MEMOIRE EN REPONSE A L'AVIS DE L'AUTORITE
ENVIRONNEMENTALE RELATIF AU PROJET DE CONSTRUCTION
DE BATIMENT D'ACTIVITE AU SEIN DE LA ZAC NOTRE DAME

Cette évaluation a été déposée et un avis a été rendu par l'autorité environnementale le 13 avril 2023 (n°APIJF-2023-017) qui énonce un certain nombre de recommandations.

À la suite de cet avis et conformément à l'article L. 122-1 V du code de l'environnement, le présent mémoire en réponse permet d'apporter des précisions et des compléments aux différentes remarques soulevées par l'Autorité environnementale (Ae).

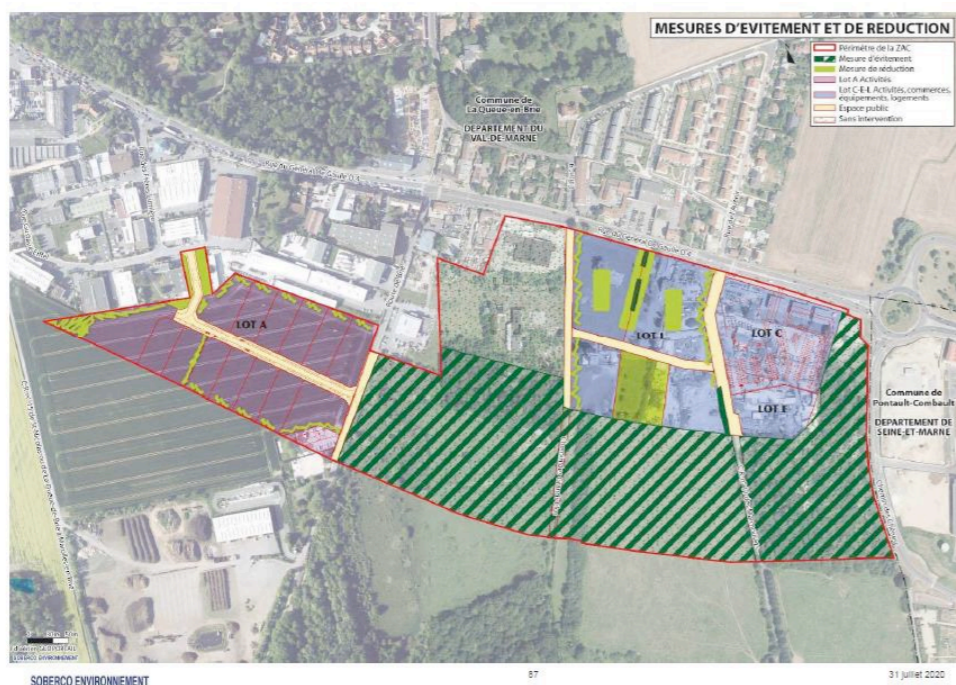
(2) L'Autorité environnementale recommande de démontrer la compatibilité de la consommation de terres agricoles induite par le projet avec les orientations du schéma directeur de la région d'Île-de-France et les objectifs de préservation des terres agricoles du projet d'aménagement et de développement durable du PLU de la commune et, le cas échéant, de la reconsidérer.

2°) Ensuite, le terrain d'assiette du projet, qui s'inscrit en limite immédiate avec la zone d'activités existante du Trou de Villeneuve, ne constitue pas une liaison agricole, écologique ou verte particulière. Le corridor écologique existant entre les massifs forestiers de Lognes-Emerainville et de la forêt Notre-Dame est situé en limite Est du périmètre de la ZAC et ne concerne pas le terrain d'assiette du projet de la SNC SH LQEB situé à l'opposé, en limite Ouest du périmètre.

En tout état de cause, ce corridor écologique a été maintenu dans le cadre du programme de la ZAC.

Les différentes pièces urbaines de La Queue-en-Brie

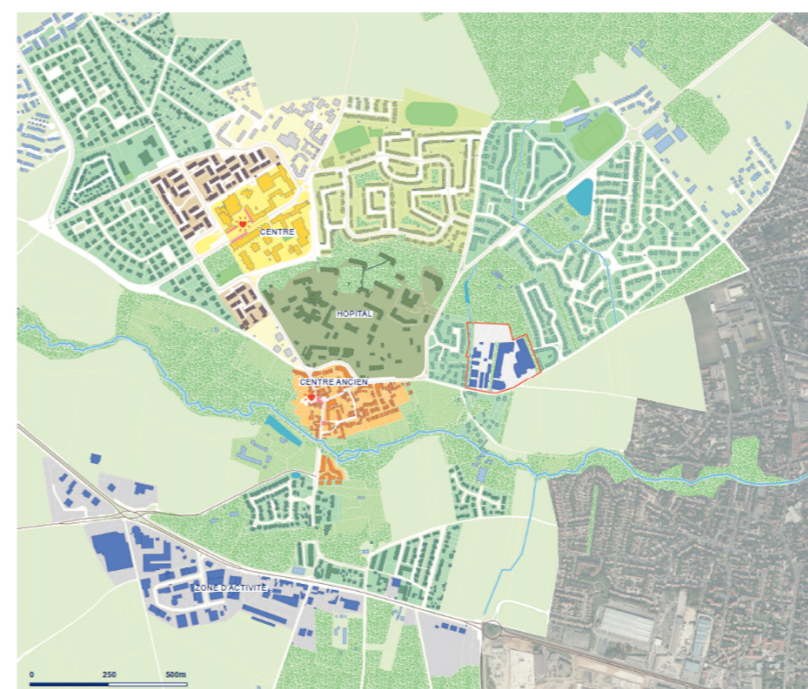
(4) L'Autorité environnementale recommande de mener une étude approfondie et détaillée sur le potentiel de renouvellement et de densification des zones d'activités existantes, à l'échelle communale et intercommunale, et de proposer d'autres hypothèses de localisation du projet qui ne consomme pas de terres agricoles

Ce type d'étude sera menée à l'échelle intercommunale par Grand Paris Sud Est Avenir dans le cadre des études du Plan Local d'Urbanisme intercommunal et le calibrage des besoins de foncier économique dans la programmation urbaines des prochaines années.

C'est sur cette dernière zone d'activité (en rouge) qu'est envisagé un renouvellement urbain. Insérée entre des pièces de logements et à proximité du centre-ville, elle a vocation à être reconvertie en logements pour s'insérer dans le tissu existant (Reconversion inscrite dans l'OPA du PLU de la commune).

Il n'existe pas d'autre opportunité pour la réalisation du projet STONE HEDGE que de s'inscrire en continuité de la ZA de la Croix Saint Nicolas pour constituer une pièce urbaine fonctionnelle, bien connectée à la RD4 et limitant les nuisances avec les logements au nord. Ce choix a été argumenté avec les intentions urbaines de la ZAC Notre Dame qui ambitionne une requalification de la façade urbaine de la RD4 avec notamment des programmes commerciaux.

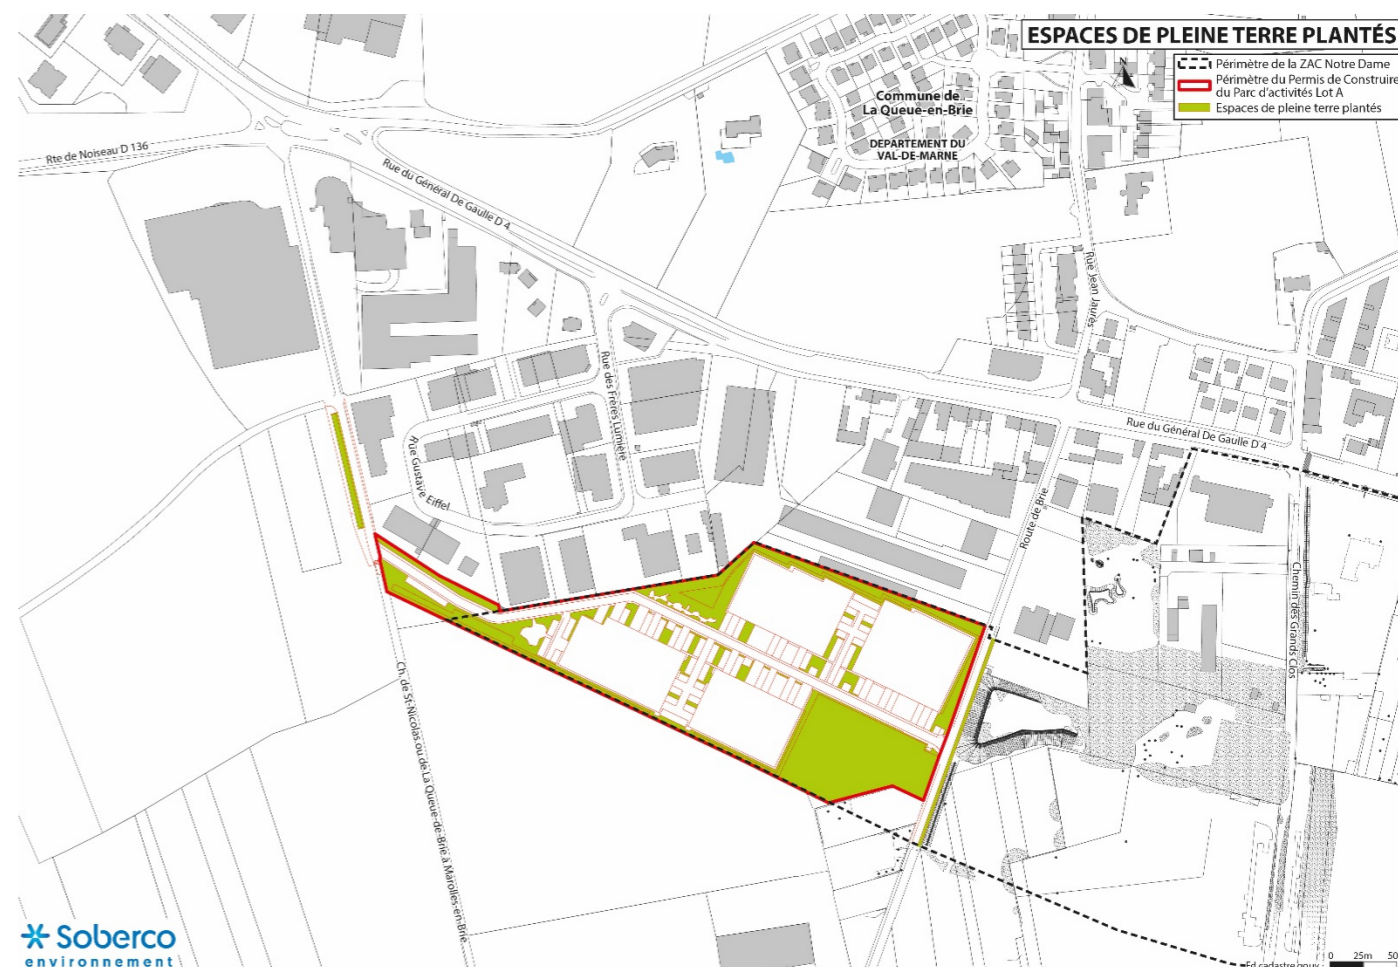
(6) L'Autorité environnementale recommande à la collectivité compétente de garantir la préservation de l'usage agricole de la parcelle restante entre le projet et la déchetterie en examinant par exemple la possibilité de création d'une zone agricole protégée qui l'inclurait

Cette parcelle restante entre le projet et la déchetterie sera aménagée d'un étang avec son écosystème et d'espace vert. Ces mètres carrés de pleine terre sont confiés à l'atelier Florence SYLVOS paysagiste qui en décrit les grandes orientations et les choix de végétaux dans la notice paysagère.

La création d'une zone agricole protégée ne peut être envisagée à ce stade et doit être à l'initiative des collectivités compétentes.

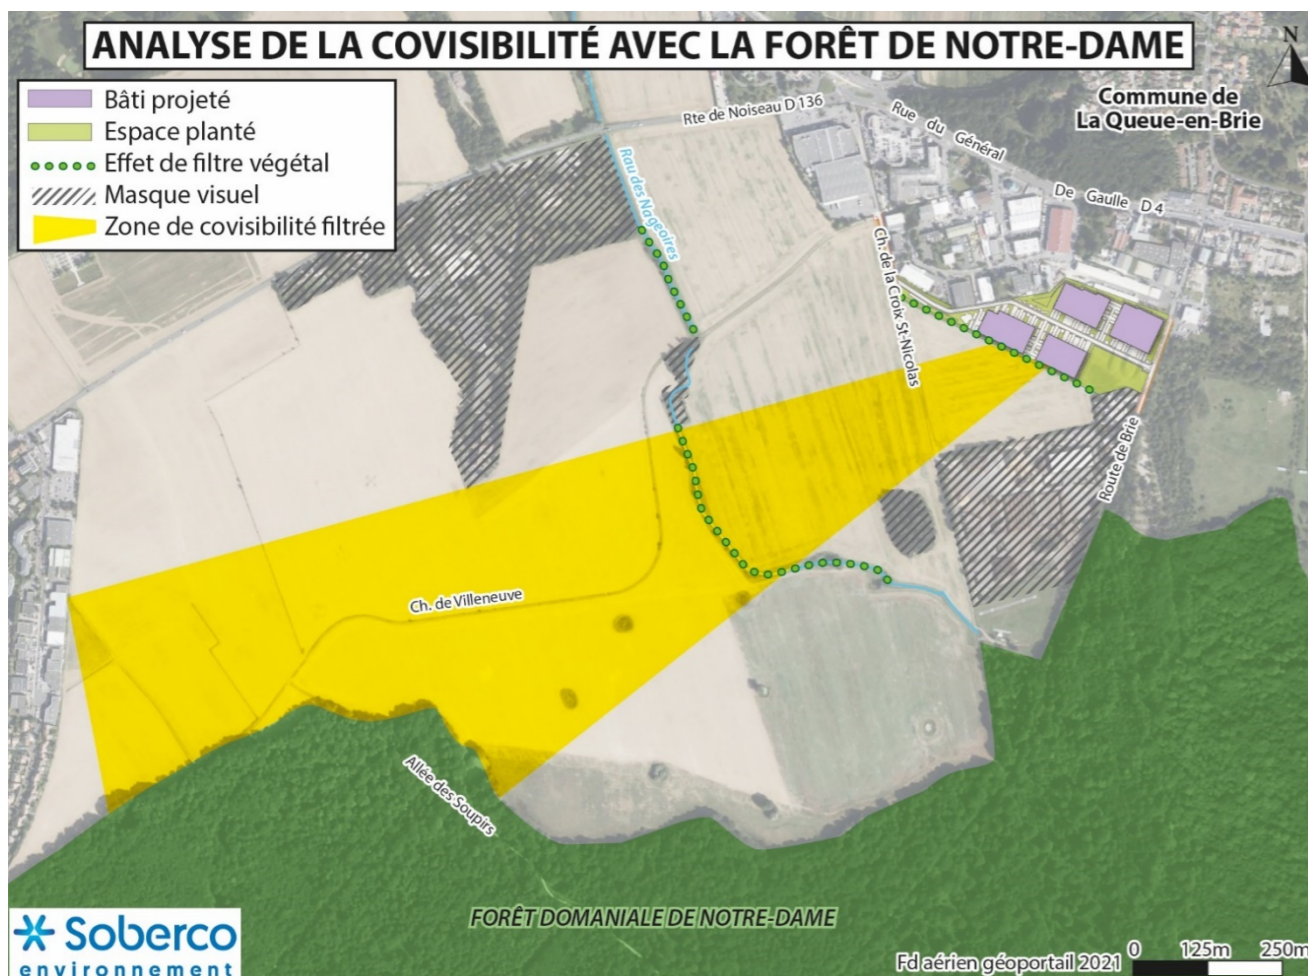
- d'évaluer les effets du projet tel que perçu depuis la forêt domaniale de Notre-Dame au sud-ouest,
- de produire des visuels de la Zac Notre-Dame intégrant le projet de parc d'activités ainsi que l'aménagement annoncé de 350 logements et une école, et d'explicitier en quoi elle participe à transformer le paysage urbain existant, en lien avec les espaces agricoles et naturels environnant

La carte ci-après présente le périmètre de co-visibilité des futurs bâtiments et la lisière de la forêt de Notre-Dame : environ 500 m de lisières à la croisée de l'allée des Soupirs et le chemin de Villeneuve. Il est défini selon les masques visuels présents (végétation aux abords de la déchetterie, bosquets isolés le long du ruisseau des nageoires et végétation du secteur France Télécom) et un léger effet de filtre par la végétation éparses le long du ruisseau des nageoires. L'impact paysager depuis cette lisière sera nul voir positif car un nouveau front urbain plus intégré remplacera un front urbain particulièrement visible (150 m linéaire de couleur blanche sans végétation au premier plan). La distance de plus de 1 km estompe fortement les formes bâties. Les mesures d'intégration paysagère mise en œuvre par le projet consistent à :

- utiliser du bois pour certaines parties de façade et choisir une couleur en adéquation avec cette utilisation du bois pour la couleur des bâtiments
- maintenir une hauteur limitée à 11 m permettant le maintien de la visibilité du bois en arrière-plan
- entourer les bâtiments par de la végétation arborée.

Situation du projet par rapport au contour de l'îlot de chaleur urbain « métropolitain »

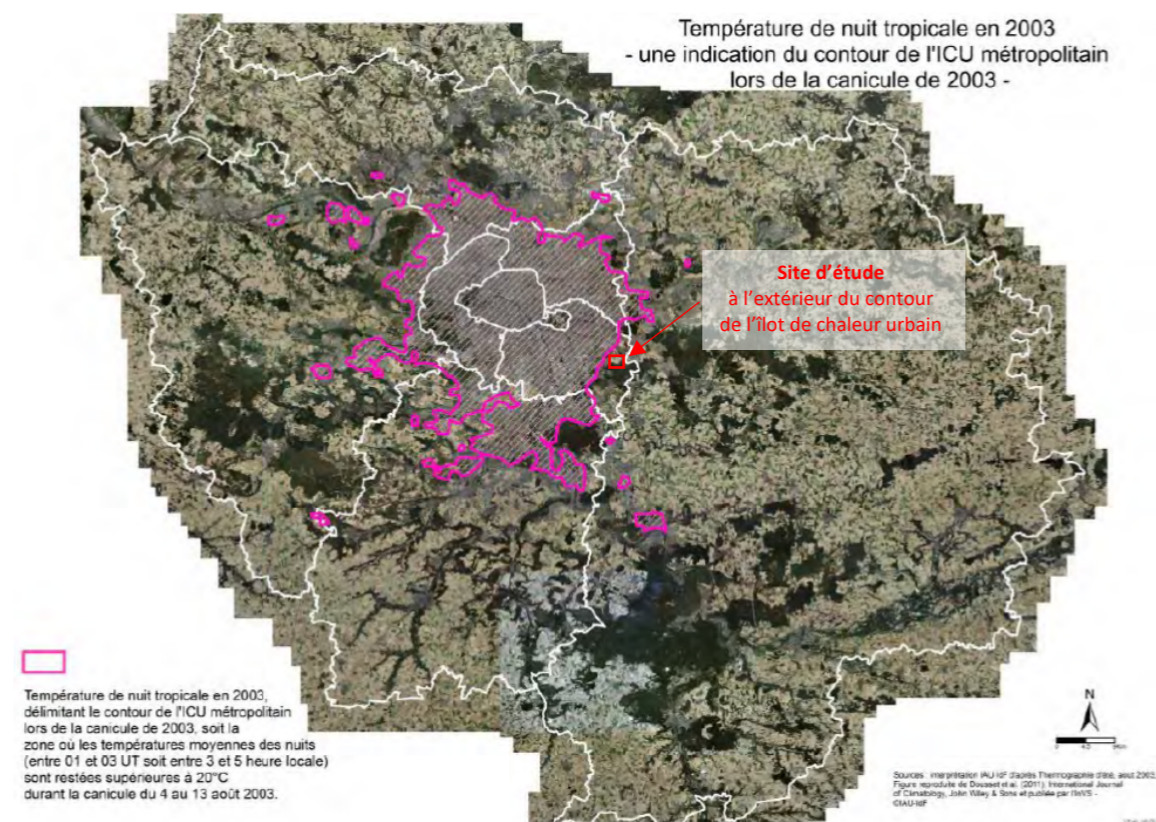
(10) L'Autorité environnementale recommande d'évaluer l'effet îlot de chaleur urbain à l'échelle du projet et de l'ensemble de la Zac (effets cumulés) en précisant le niveau d'élévation des températures causé par ces aménagements et leur effet sur le reste du secteur urbain

Le site n'est pas intégré dans le contour de l'îlot de chaleur urbain « métropolitain » identifié d'après les images thermiques du satellite NOAA-AVHRR des nuits de l'épisode de la canicule de 2003.

Ce qui confirme que les enjeux restent faibles d'autant que les tissus résidentiels existants ne sont pas sous l'influence directe du projet.

Aménagements envisagés pour les modes doux à l'échelle communale et intercommunale

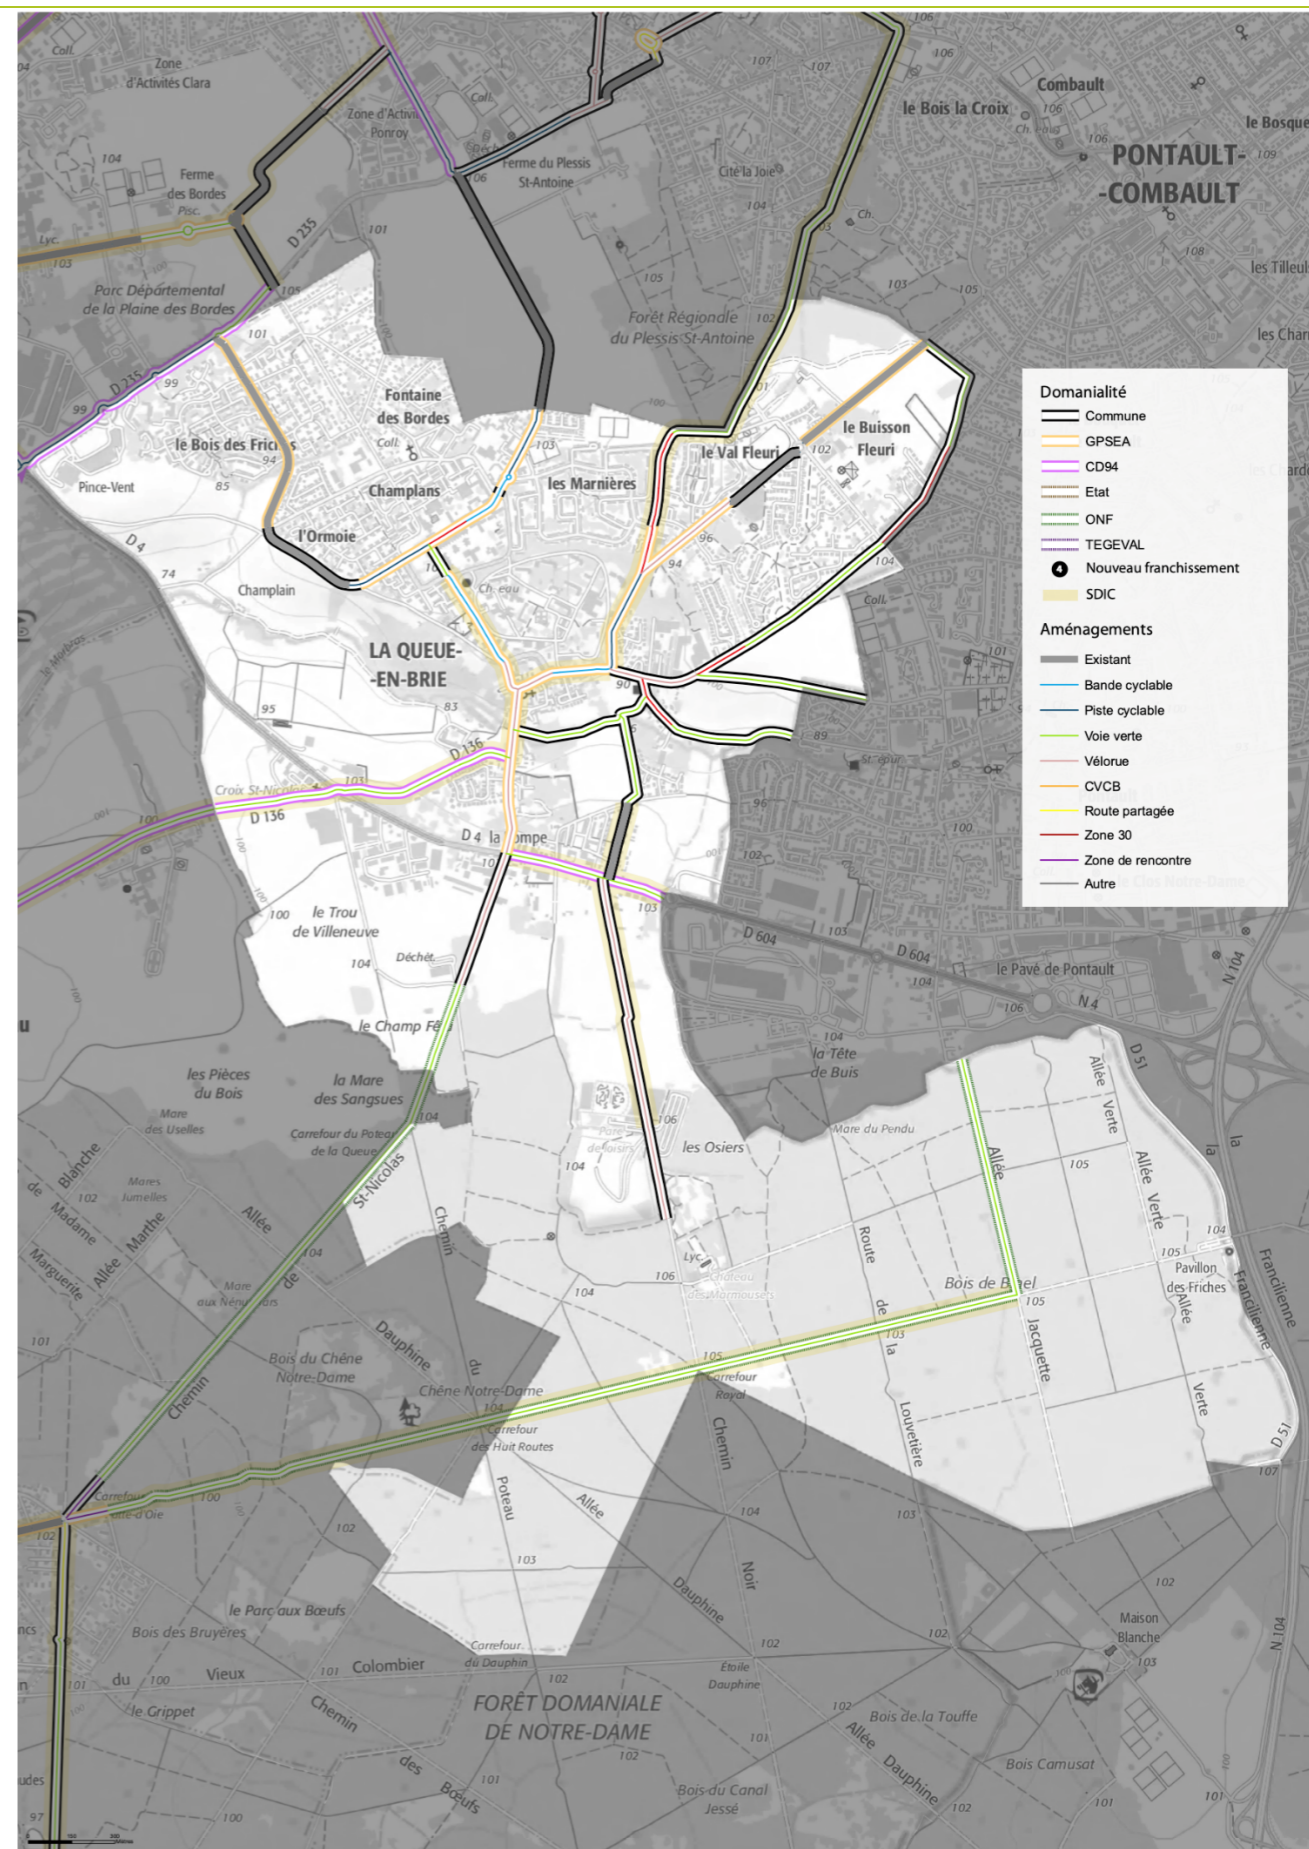
(12) L'Autorité environnementale recommande au porteur de projet du parc d'activités de revoir à la baisse le nombre de places de stationnement automobile prévues et présenter les itinéraires cyclables qui permettent de desservir le site à l'échelle communale et supra-communale

La desserte du projet intègre une voie cyclable qui longera le chemin de la Croix Saint Nicolas pour assurer l'accessibilité du site aux deux roues non motorisées. Cette liaison assurera une jonction avec :

- le site propre envisagé sur la RD136 pour une liaison avec Noiseau et le centre de La queue-en-Brie.

La route de Brie présentera également une possibilité de raccordement à :

- une voie verte vers le Sud par la forêt de Notre-Dame,
- l'itinéraire envisagé par GPSEA sur la rue Jean-Jaurès permettant l'accès au centre-ville de La Queue-en-Brie.

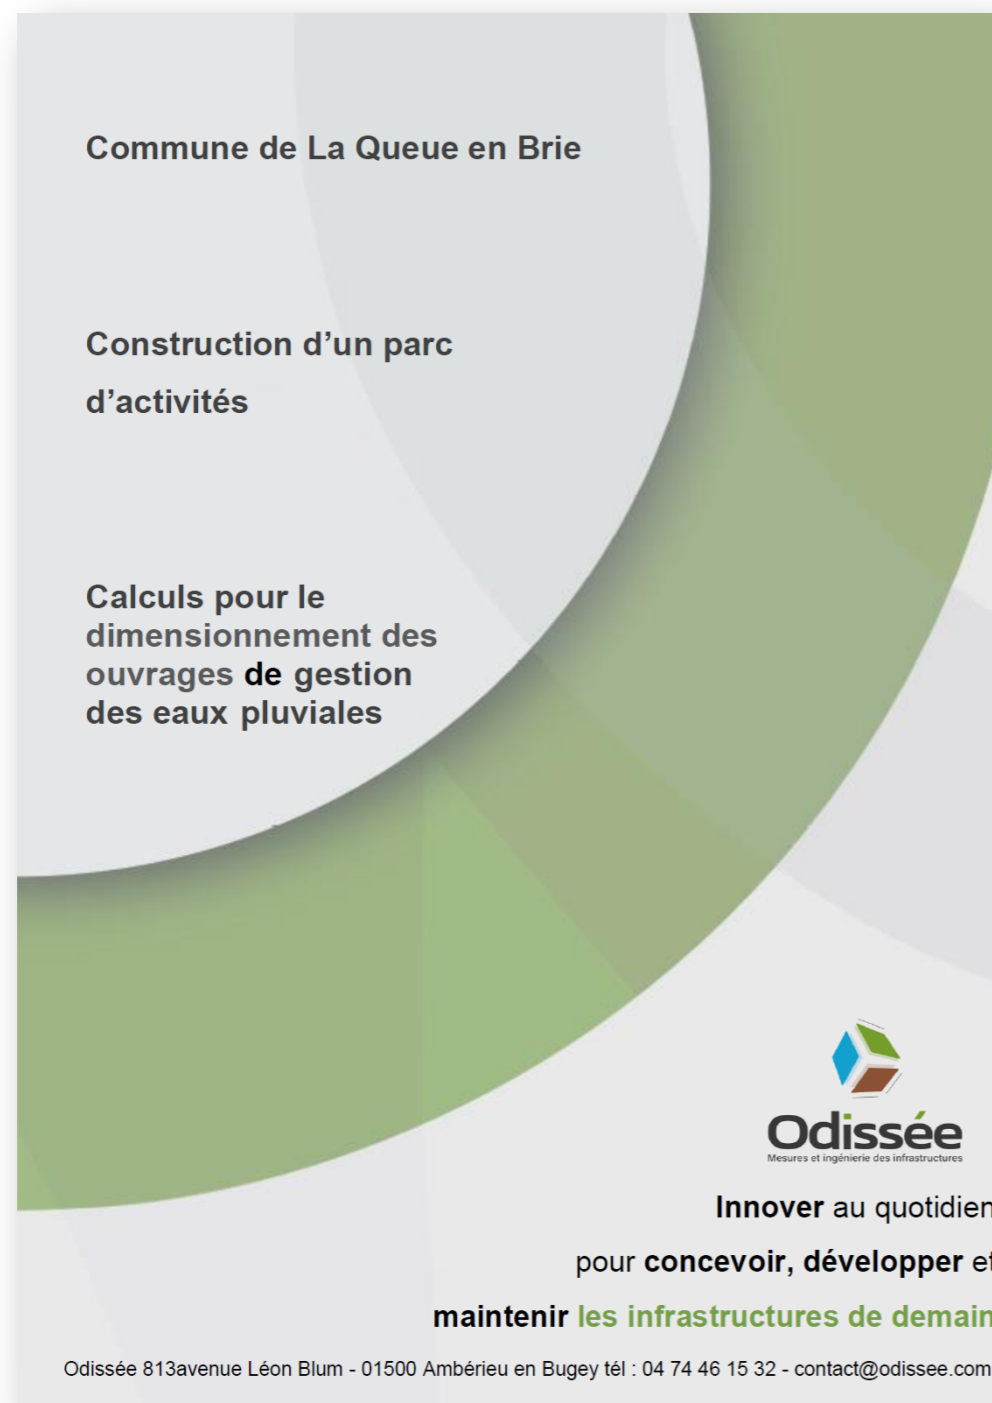
(13) L'Autorité environnementale recommande de préciser la nature des activités industrielles prévues ou possibles sur le site et d'évaluer leurs éventuels impacts sur les riverains en cas d'accident industriel

Les risques d'accident industriel à prendre en considération sont les risques inhérents au tissu urbain de zone d'activité à savoir la propagation d'un incendie des bâtiments plus ou moins amplifiés par l'utilisation des locaux pour du stockage de matière inflammable.

Les vents dominants sont les vents en provenance du Sud-Ouest. Cette analyse de la rose des vents présentée p 194 de l'étude d'impact permet d'identifier que les secteurs au Nord-Est sont les principaux secteurs sous l'influence d'un panache de fumée qui résulterait d'un incendie. Les secteurs pavillonnaires ainsi concernés sont à plus de 300 m mais quelques riverains de la route de Brie sont à environ 150 m des bâtiments les plus proches.
